浜岡原子力発電所
基準津波の策定のうち
プレート間地震の津波評価について
(コメント回答)

2021年6月4日

第920回審査会合（2020年11月13日）コメント一覧表

No.1コメント回答 (広域の沿岸域を対象とした波源モデル) 南海トラフ広域の痕跡再現モデルの設定 (検討方針)

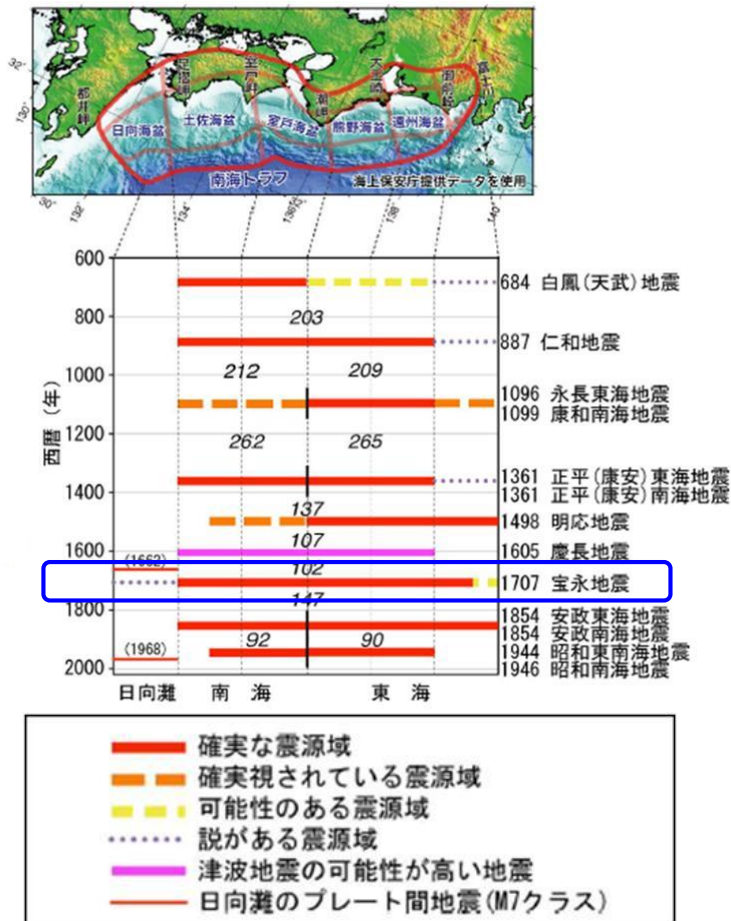
- 痕跡再現モデルについて、敷地が位置する遠州灘沿岸域だけでなく、より広域の津波痕跡を説明できるモデルも検討すること。

- 南海トラフでは、歴史記録から、M8級の巨大地震が100～200年間隔で繰り返し発生していることが分かっているとされ、このうち、東海地域・南海地域の震源域が同時に破壊した宝永地震が既往最大規模の地震とされる。(地震調査委員会(2013))
- ここでは、敷地周辺の遠州灘沿岸域だけでなく南海トラフ広域の津波に着目し、南海トラフの東海地域・南海地域の震源域が同時に破壊した既往最大規模の宝永地震による南海トラフの沿岸域の津波痕跡高を再現した「南海トラフ広域の痕跡再現モデル」を検討する。

（すべり量とライズタイムの組合せ）

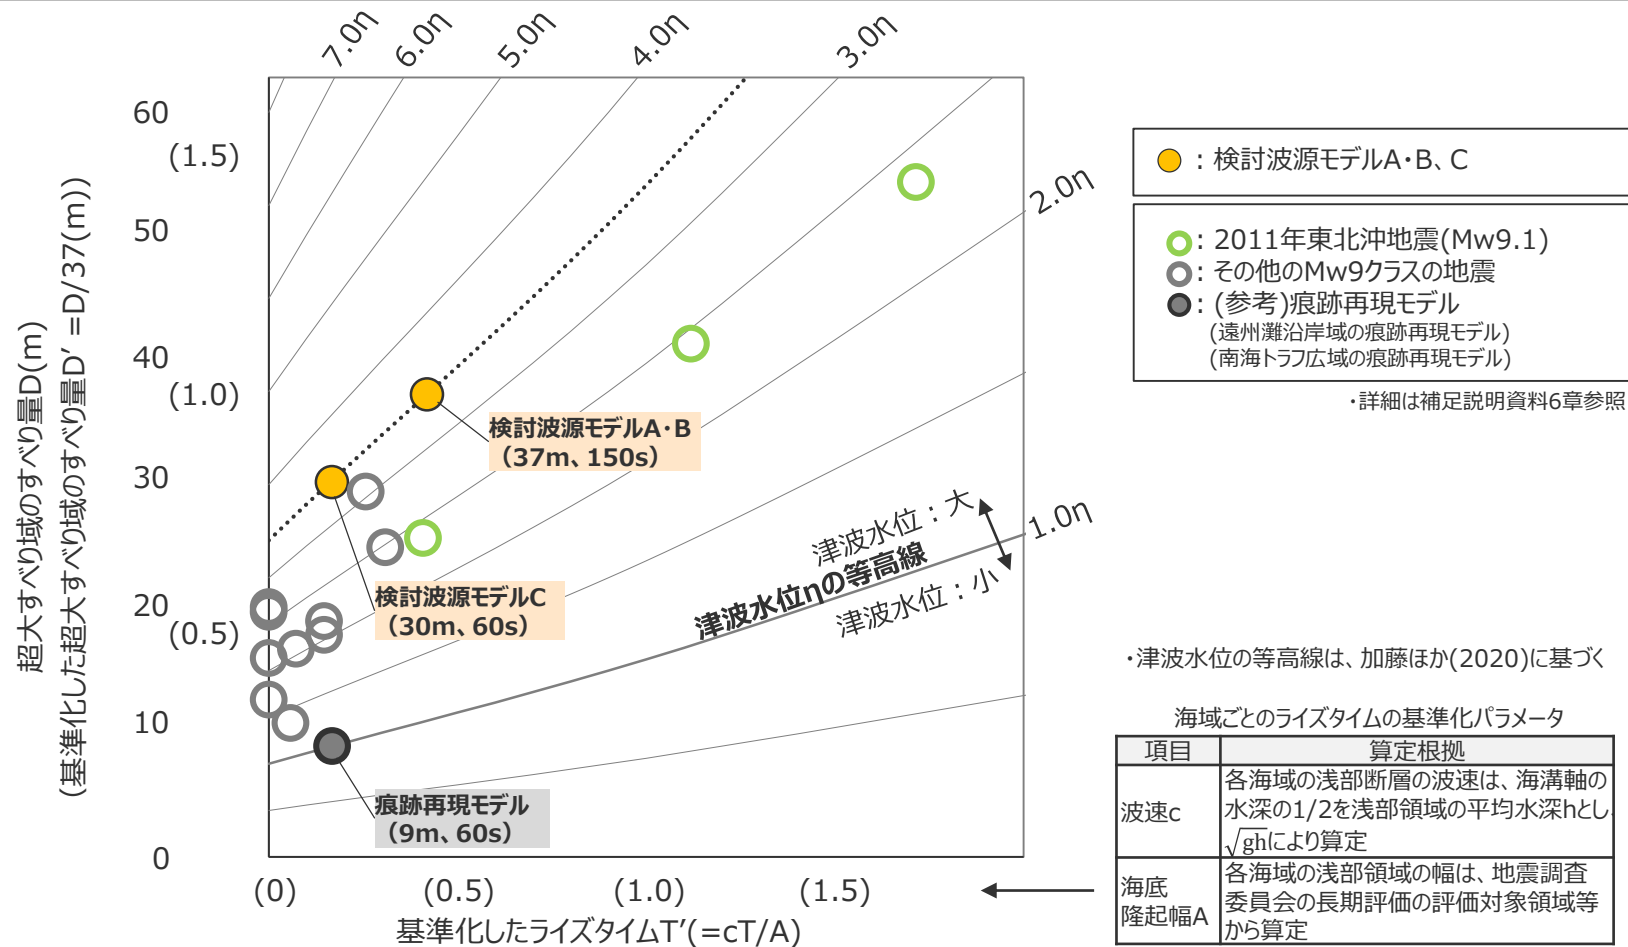
項目	No.	コメント	該当箇所
プレート間地震 の津波評価	1	【広域の沿岸域を対象とした波源モデル】 ・痕跡再現モデルについて、敷地が位置する遠州灘沿岸域だけでなく、より広域の津波痕跡を説明できるモデルも検討すること。	・No.1コメント回答
	2	【検討波源モデルの妥当性に関する検討】 ・検討波源モデルに関して、痕跡再現モデルとの関係を踏まえてどのような考え方で設定したかが分かるように示すこと。 また、日本海溝において検討されたMw9クラスの津波評価の手法でも検討すること。	・No.2コメント回答
	3	【遷移領域を設けたモデル設定の妥当性】 ・すべり量分布に遷移領域を設けた痕跡再現モデルおよび検討波源モデルのモデル設定の妥当性を示すこと。	・No.3コメント回答
	4	【敷地の津波堆積物の堆積標高に関する確認】 ・敷地の津波堆積物の堆積標高と堆積当時の地形との関連について定量的な確認を行うこと。	・No.4コメント回答

- 土木学会(2016)手法を用いて設定した検討波源モデルCでは、その手法を用いた津波評価が妥当であることが検証された検討事例を参照して、すべり量 (30m) とライズタイム (60s) の組合せを設定した。
- この検討波源モデルCのすべり量とライズタイムの組合せについて、国内外のMw9クラスの地震の津波インバージョン結果のすべり量とライズタイムの組合せと比較した結果、国内外のMw9クラスの巨大地震・津波の発生事例のすべり量とライズタイムの組合せを上回り、検討波源モデルA・Bと概ね同程度の津波を発生させる組合せとなっていることを確認し、検討波源モデルCのすべり量とライズタイムの組合せにより津波評価を行うことの妥当性を確認した。

遷移領域の有無が津波評価結果に与える影響の確認

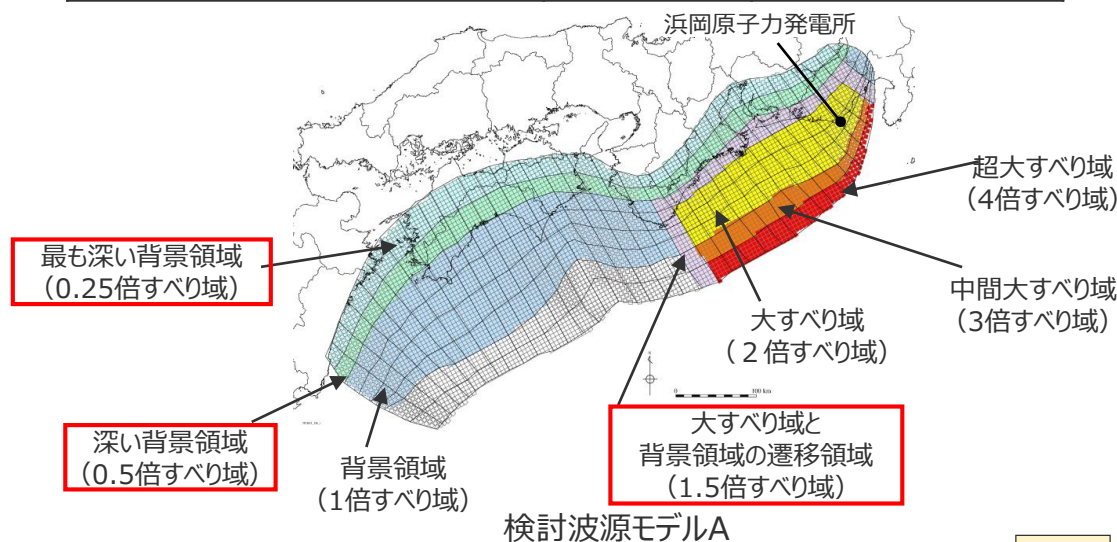
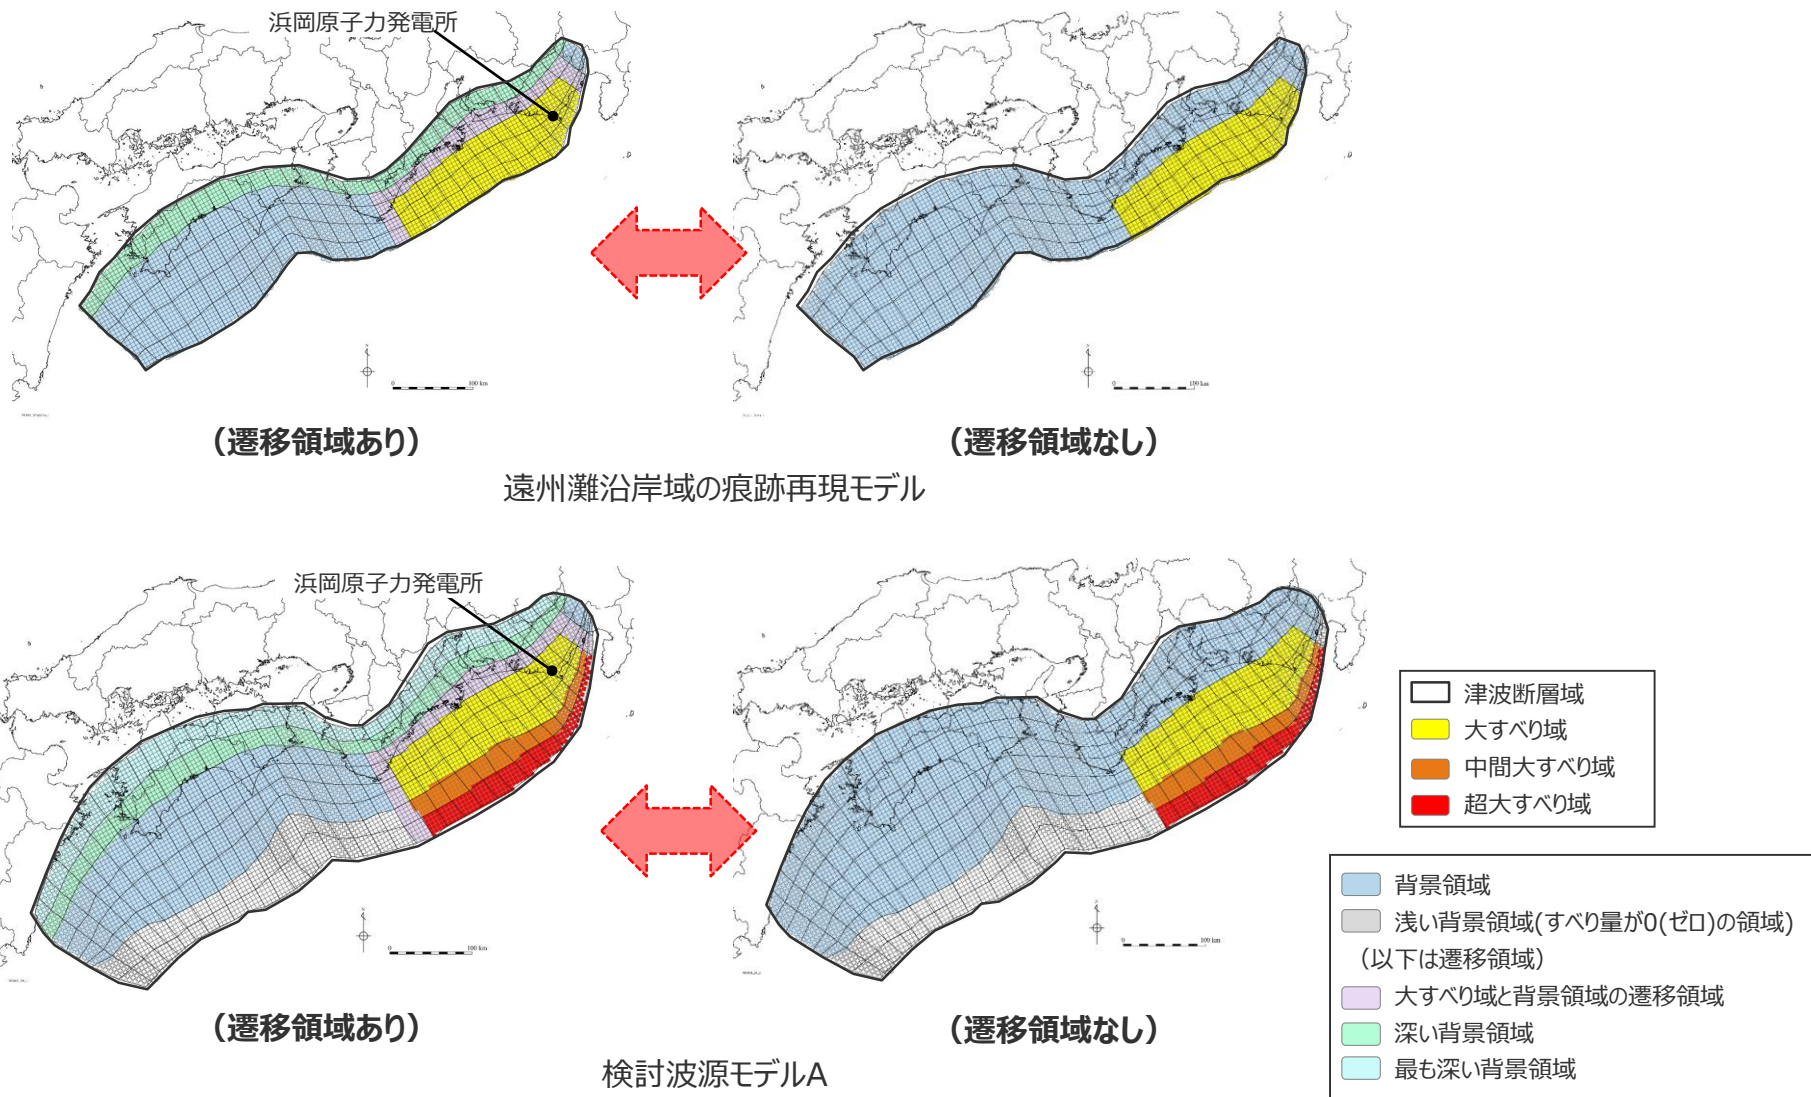
No.3コメント回答（遷移領域を設けたモデル設定の妥当性）

- 痕跡再現モデルおよび検討波源モデルにおける遷移領域は、特性化に伴うすべり量分布の平面的な不連続を段階的なものとし、津波の数値シミュレーションの安定性に影響を与えないよう配慮したものであり、日本海溝の津波評価手法でも同様に段階的なすべり量分布が設定されている。これらのことから、遷移領域を設定して段階的なすべり量分布を設定する考え方は妥当であると評価した。

- 遷移領域の有無が津波評価結果に与える影響を確認するため、遠州灘沿岸域の痕跡再現モデルおよび検討波源モデルAについて、それぞれ遷移領域のない波源モデルを設定して、数値シミュレーションを実施した。
- 遷移領域なしの波源モデルでは、遷移領域としていた小断層に背景領域のすべり量を設定した。

数値計算に用いた谷地形のモデル

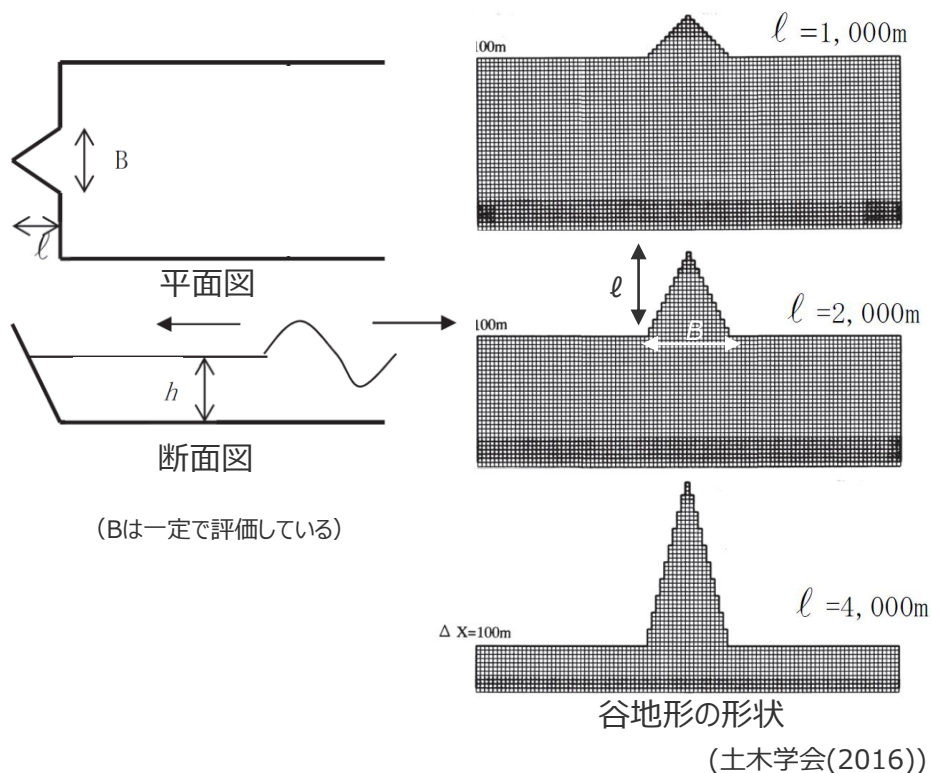
No.4コメント回答（敷地の津波堆積物の堆積標高に関する確認）

- 津波堆積物の堆積当時（約6千年前）の地形を精確に推定することは困難と考えられるが、山谷の大きな位置関係は、基盤が反映されたものであり当時から変わっていないと考えて、発電所開発前の地形とボーリング調査データを用いて、谷地形による津波増幅効果を土木学会(2016)の評価手法に基づき検討した。
- 土木学会(2016)によると、谷地形の湾の奥行、入射波の周期等を変えて津波の数値計算を実施した結果、湾の形状および入射波長に関わらず、湾内平均波長 L_v と湾の奥行 ℓ の比 (L_v/ℓ) が同一の場合、谷地形による津波増幅効果はほぼ同一となるとされ、 L_v/ℓ と谷地形による津波増幅効果の関係を示している。
